Potenziamento N2 Lugano-Mendrisio (PoLuMe) - Progetto generale **Presa di posizione cantonale**

Potenziamento N2 Lugano-Mendrisio (PoLuMe) - Progetto generale Osservazioni del Cantone e degli altri Enti interessati

Potenziamento N2 Lugano Sud-Mendrisio – Progetto generale Valutazione cantonale del RIA di 2a fase e approvazione CdO per il RIA di 3a fase

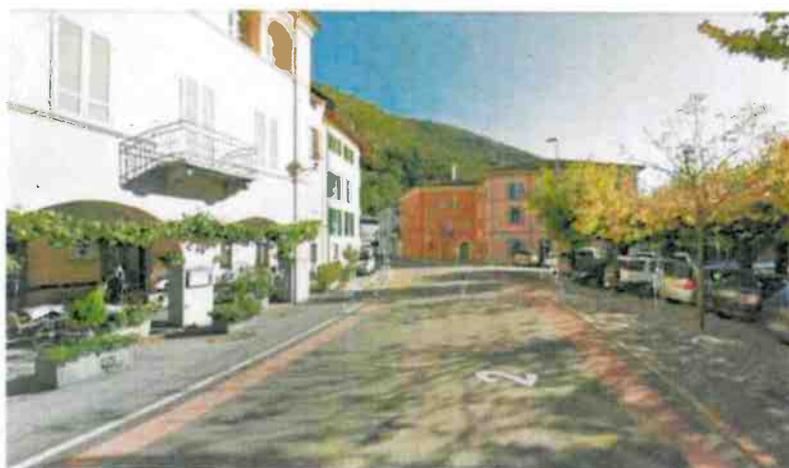
- Direzione sud: a sud del ponte diga, in corrispondenza dell'abitato di Bissone, si generano rallentamenti a causa del raggio di curvatura ridotto

- Direzione nord: in corrispondenza dell'entrata di Bissone, in corrispondenza del Ponte Diga, l'inserimento dei veicoli è critico anche a causa della scarsa visibilità dovuta ai pannelli fonici
